GEMEENTE ZEIST

Nota van zienswijzen en ambtshalve wijzigingen

Ontwerpbestemmingsplan

SPOORWEGONDERDOORGANG DEN DOLDER

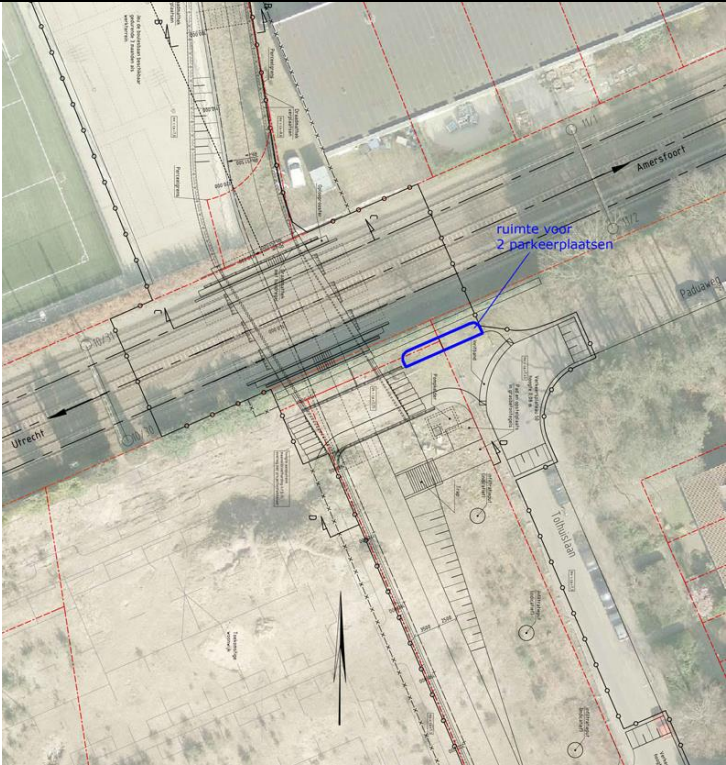
de onderdoorgang. De onderdoorgang komt te dicht op de gebouwen en de zendmast en door de kromming in de toerit is deze onoverzichtelijk. Dit wordt bevestigd door rapporten die hierover door buurtbewoners zijn opgesteld en bij deze zienswijze zijn gevoegd.
<i>Reactie gemeente:</i>	<i>De onderdoorgang is voorzien in een grotendeels bestaande bebouwde omgeving. Om die reden is een geheel rechte onderdoorgang niet mogelijk. De lichte kromming is noodzakelijk maar zorgt niet voor een verkeersveilige of sociaal onveilige situatie. Zie hieronder de visualisering van het beoogde ontwerp.</i>  <i>Visual: lichte kromming aan de noordzijde.</i>  <i>Visual: taluds en wijkende wanden.</i> <i>De door reclamant meegezonden rapporten zijn bij het ontwerp betrokken. Binnen die gegeven situatie is er met inachtneming van de ontwerprichtlijnen van het CROW en de ontwerpvoorschriften van ProRail zelf, alles aan gedaan om de verkeers- en sociale veiligheid te optimaliseren. Dat is bijvoorbeeld terug te zien in het talud en de wijkende tunnelwanden. De afwerking van de tunnelwanden, de lichte</i>

<i>kromming van de toerit aan de noordkant en de aanvaardbare helling van de toeritten (maximaal 5%) zijn hierboven gevisualiseerd. Deze visuals zullen in het aanbestedingsdossier worden opgenomen.</i> <i>Na afweging van alle betrokken belangen geven de door reclamanten toegezonden onderzoeksrapporten geen aanleiding voor de conclusie dat een onderdoorgang op deze locatie niet verantwoord is en het beoogde ontwerp niet deugt.</i> <i>Ten aanzien van de sociale veiligheid in de avonduren aan de noordzijde is nog het volgende overwogen. De brede school en het sportcomplex maken deel uit van een parkeerplaats en bedrijventerrein. De gebruikers van de school en het sportcomplex hebben daar hoe dan ook mee te maken.</i> <i>Dan gaat het vooral om bezoekers van het sportcomplex. Verder zijn er in de avonduren ook andere bezoekers aanwezig zowel in de gebouwen als op de buitenvelden naast de spoorwegonderdoorgang. Nu de spoorwegonderdoorgang wordt opgenomen in het fietsnetwerk van Zeist zullen ook andere fietsers daarvan gebruik maken.</i>
